AMP 4805 REV 27JUN96 This is a TRANSLATED file from
Computervision, Inc., Medusa Revision 12.2.5T

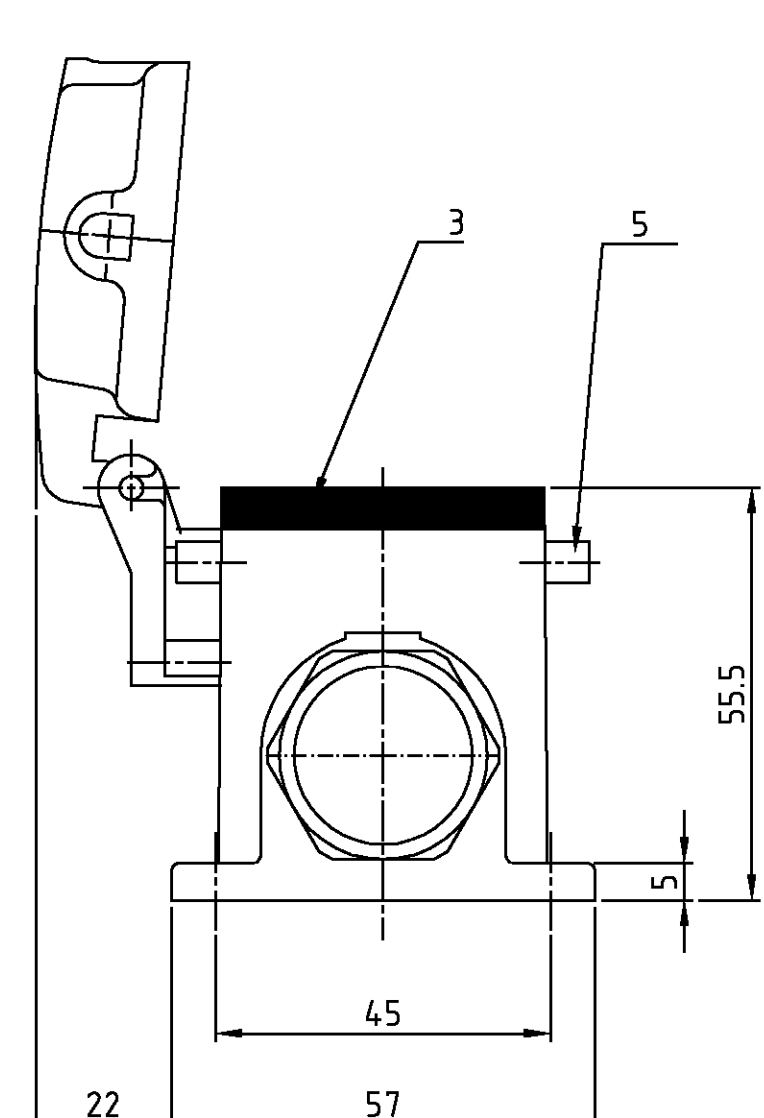
3 Lackierung im Gehäuseinnere ist nicht notwendig
